# Armadillo-400 シリーズ リビジョン情報

Version 1.5.0

2012/03/22

## Armadillo-400 シリーズリビジョン情報

図 13.1 クロストークノイズ対策推奨回路

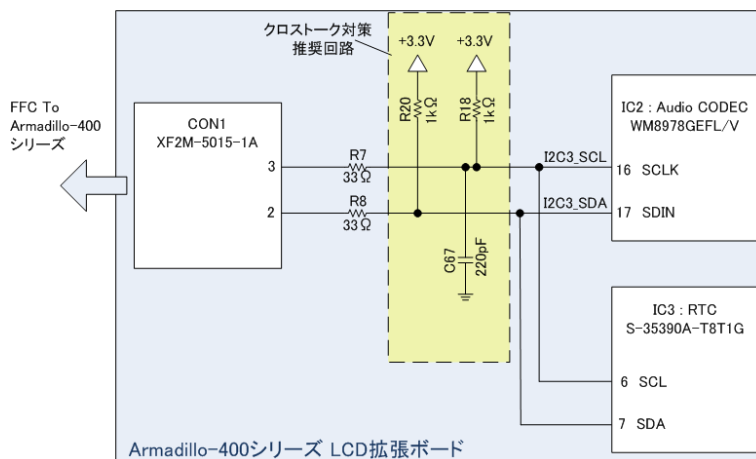
オーディオコーデックとリアルタイムクロックの同時使用時に、FFC(Flexible Flat Cable)のクロストークノイズが原因で I2C バスのアービトレーションロストが発生する可能性があります。この現象が発生した場合は、以降再起動を行うまで I2C バスを使用した通信を行うことができなくなります。

Armadillo-400 シリーズ LCD 拡張ボード 製品リビジョン A を参考に拡張ボードを設計する場合には、クロストークノイズの対応として次の対策を行うことを推奨します。

対象	内容
I2C3_SCL - +3.3V 間プルアップ抵抗(R18)	10kΩ を 1kΩ に変更
I2C3_SDA - +3.3V 間プルアップ抵抗(R20)	10kΩ を 1kΩ に変更
I2C3_SCL - GND 間	220pF のコンデンサを追加

製品リビジョン B にて修正済みです。

「13.3. A400-LCD-Erratum #1: I2C バスが使用不可能になる」の対策として、「13.3.3. 対応方法」の回路を追加しました。

図 13.2 ESD 対策推奨回路

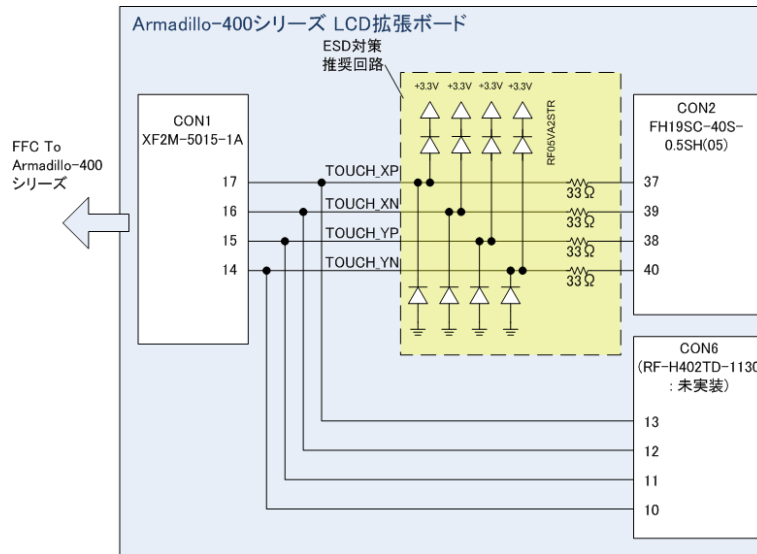
タッチスクリーン信号に入力保護回路が無いため、ESD(ElectroStatic Discharge)が印加された場合にタッチスクリーンの入力に使用している i.MX257 の AD 入力端子が故障する可能性があります。

Armadillo-400 シリーズ LCD 拡張ボード 製品リビジョン A を参考に拡張ボードを設計する場合には、ESD が印加された場合の対応として次の対策を行うことを推奨します。この対策により、タッチスクリーンの入力に使用している i.MX257 の AD 入力端子が故障する可能性を低減することができます。

対象	内容
<ul style="list-style-type: none"> <li>TOUCH_XP - CON2(37 番ピン)間</li> <li>TOUCH_XN - CON2(39 番ピン)間</li> <li>TOUCH_YP - CON2(38 番ピン)間</li> <li>TOUCH_YN - CON2(40 番ピン)間</li> </ul>	<ul style="list-style-type: none"> <li>ダンピング抵抗(33Ω)を追加</li> <li>外付け素子(ダイオード等)による入力保護回路を追加</li> </ul>

製品リビジョン B にて修正済みです。

「13.4. A400-LCD-Erratum #2: i.MX257 の AD 入力端子が故障する」の対策として次の変更を行いました。

- ・「13.4.3. 対応方法」の回路を追加
- ・ CON6(汎用 LCD インターフェース)の位置を LCD の内側に移動<sup>[1]</sup>

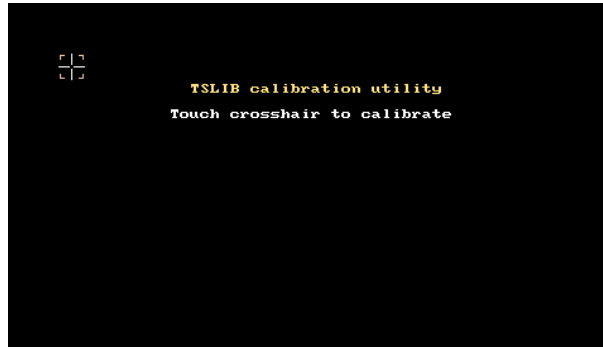
ダンピング抵抗の挿入に伴い、タッチスクリーンの入力に使用している i.MX257 の AD 入力端子に入力される値が変化します。そのため、タッチスクリーンのキャリブレーション(位置補正)を行う必要があります。

atmark-dist-20100916(ユーザランドイメージファイル: romfs-a440-1.03.img.gz)以降では、タッチスクリーンユーティリティ(tslib-utils)が追加され、ts\_calibrate によりタッチスクリーンのキャリブレーションを行うことが可能です。以下の手順を参照してキャリブレーションを行ってください。

3. 以下のような画面が表示されます。表示されている十字カーソルの中央を押下してください。同様の操作を 5 回行います。以上でキャリブレーションは完了です。
